Réponses aux questions (DQ18, n° 30)

Question 30

Profil CM de l'étape 1 :

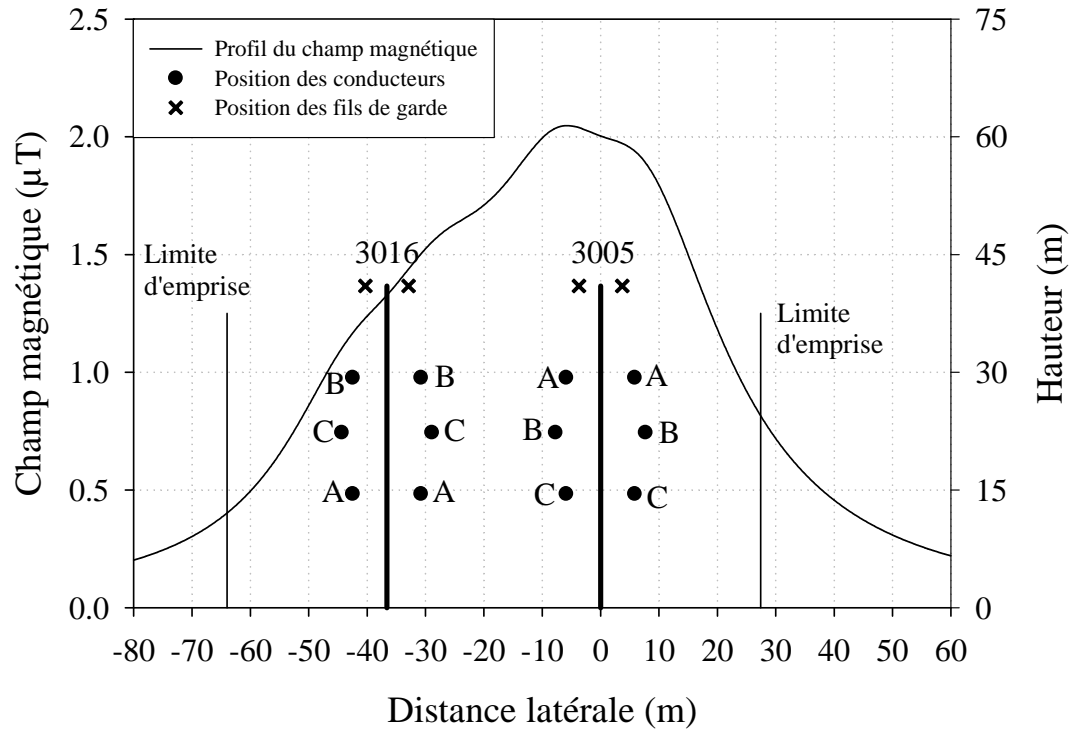
J'aimerais connaître le niveau d'exposition aux CM en μT pour les résidents du secteur de la rue Roy lorsque le projet sera complété.

Dans son document sur l'ajout d'équipements au poste du Bout-de-l'Île et réagencement de lignes, Hydro-Québec indique que «l'exposition aux CM à la périphérie du poste agrandi ne dépassera pas le champ ambiant moyen de l'ordre de 0,2 μT ». Lorsque j'ai posé la question QC-34 dans le document «Complément de l'étude d'impact sur l'environnement partie 1 de 2» sur l'exposition aux CM pour les résidents du secteur de la rue Roy à la suite de la mise en service des deux nouvelles sections de lignes, la réponse a été que « l'exposition aux champs magnétiques après le réagencement de lignes sera équivalente à ce qu'elle est présentement ». J'aimerais donc connaître ce niveau d'exposition.

Étape 1 (situation actuelle) : Profil latéral vis-à-vis le point minimum entre les pylônes 639 et 640 de la ligne 3005 et les pylônes 641 et 642 de la ligne 3016;

Selon les étapes de réorganisation, le CM est plus élevé dans l'étape 2, surtout sous les portiques de bois en position horizontale. La comparaison entre les étapes 1 et 3 indique que le CM est similaire. Par conséquent, l'exposition au CM après le réagencement des circuits 3005 et 3016 sera équivalente.
